Avis de la Mission Régionale d'Autorité environnementale Nouvelle-Aquitaine sur le projet de modernisation de la cimenterie d'Airvault (79)

n°MRAe 2021APNA136

Localisation du projet : Commune d'Airvault (79)
Maître(s) d'ouvrage(s) : Société CIMENTS CALCIA
Avis émis à la demande de l'Autorité décisionnaire : Préfet des Deux-Sèvres
En date du : 23 septembre 2021
Dans le cadre de la procédure d'autorisation : Autorisation environnementale
L'Agence régionale de santé et le préfet de département au titre de ses attributions dans le domaine de l'environnement ayant été consultés.

Cartographie des habitats naturels – extrait étude d'impact page 91

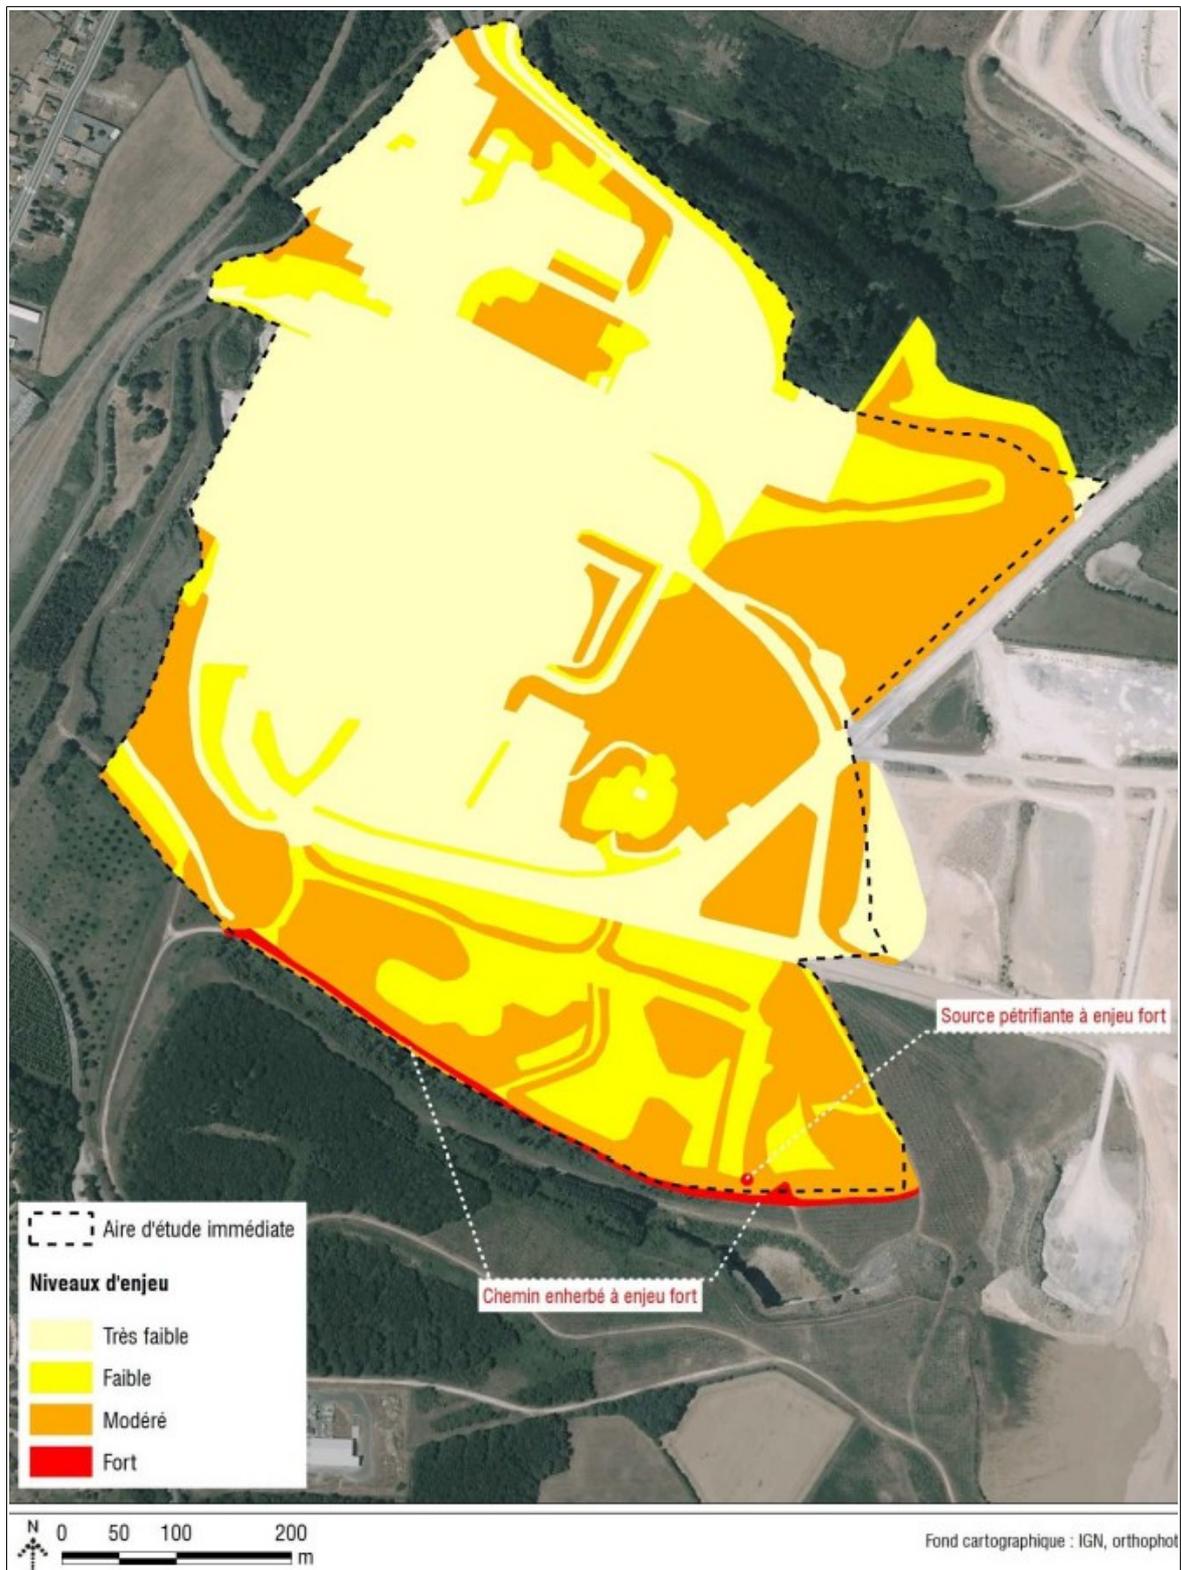
Concernant les **zones humides**, l'étude précise en page 80 que le site est localisé en dehors de zones humides selon la bibliographie disponible. **L'étude demande à être complétée par un diagnostic des zones humides du site d'implantation sur la base des critères de sols et de végétation définis par l'article L.211-1 du Code de l'environnement.**

Synthèse des enjeux écologiques au niveau de l'aire d'étude immédiate – extrait étude d'impact page 122

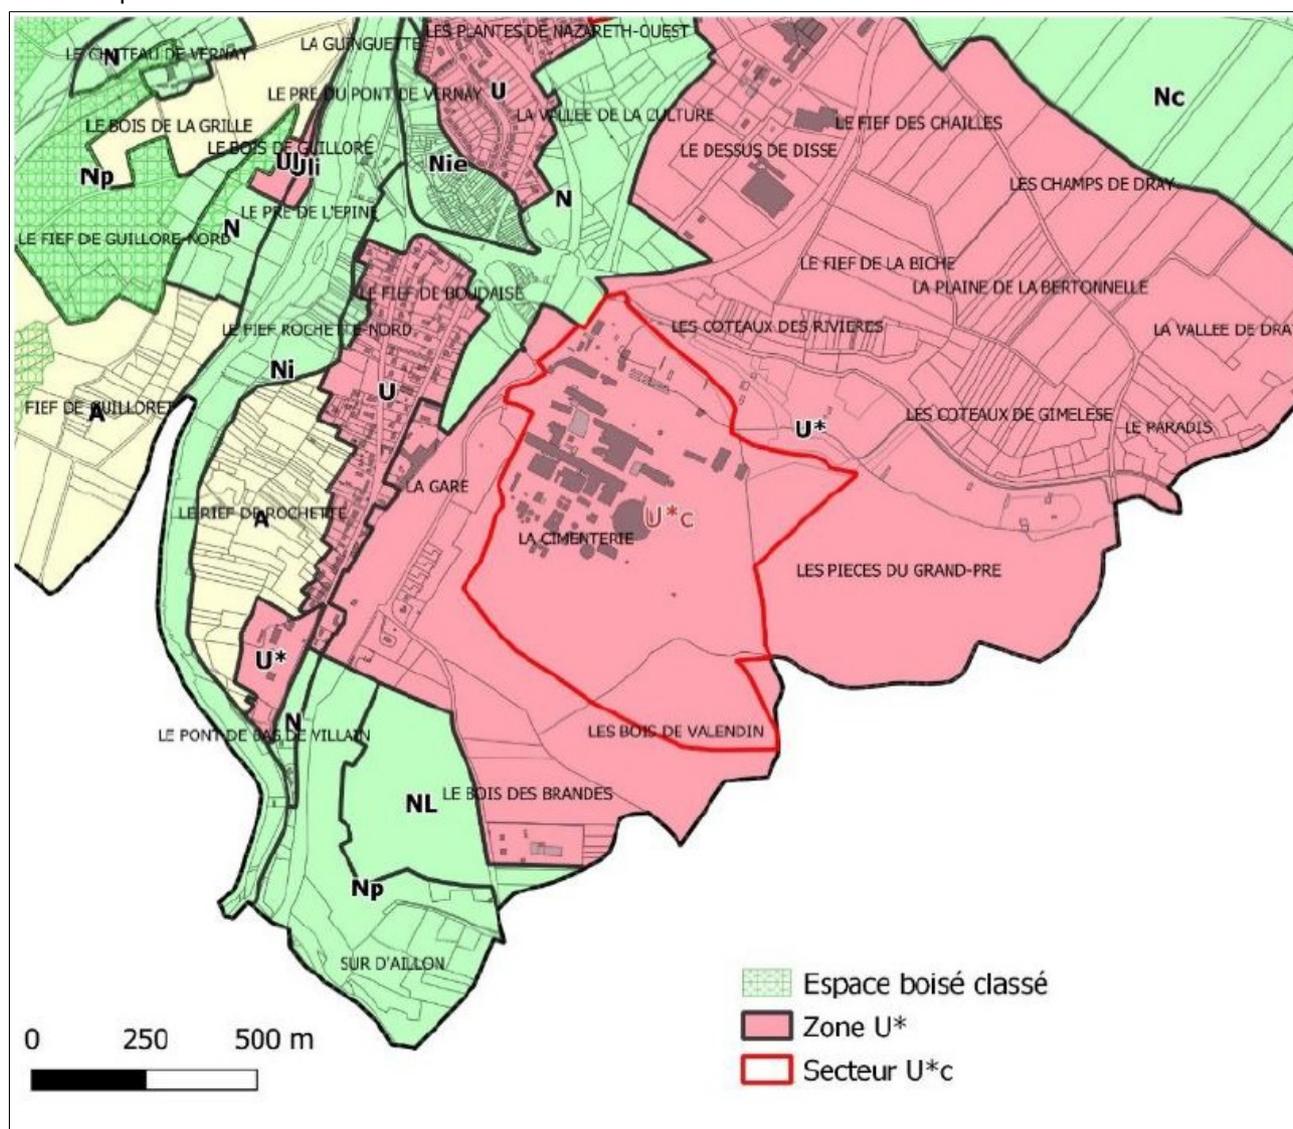
Le projet génère des incidences résiduelles sur plusieurs espèces d'amphibiens, d'insectes, de reptiles, d'oiseaux et de chiroptères. L'étude qualifie ces impacts résiduels de très faibles à faibles, mais ne quantifie les surfaces d'habitats détruits ou altérés que dans le dossier de demande de dérogation au titre des espèces protégées. **Un tableau récapitulatif des surfaces détruites ou altérées mériterait d'être présenté dans l'étude d'impact pour une bonne information du public. Il conviendrait également pour le porteur de projet de tenir compte dans son analyse des effets négatifs de l'éclairage supplémentaire prévu par le projet au niveau de la tour et des nouvelles voiries.**

Esquisse du projet – extrait fiche descriptive du projet page 12

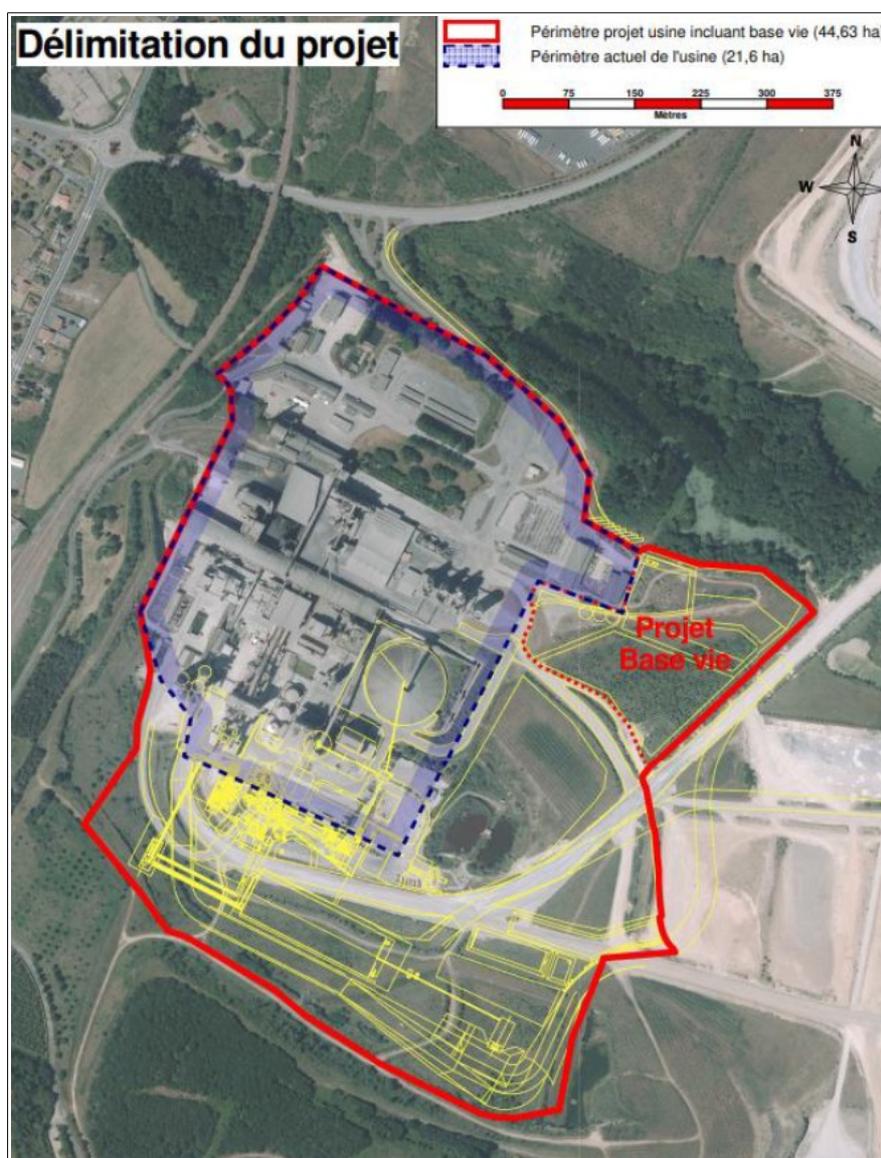
L'étude d'impact présente des photomontages du projet à des distances relativement éloignées (plusieurs km). Ce dernier reste très visible dans le paysage du fait de la grande hauteur de la nouvelle tour. **En l'état, l'appréciation des incidences du projet à une distance rapprochée n'est pas satisfaisante. La MRAe recommande, pour une meilleure information du public, de compléter l'étude d'impact par des photomontages depuis les voiries et les zones habitées autour du projet.**
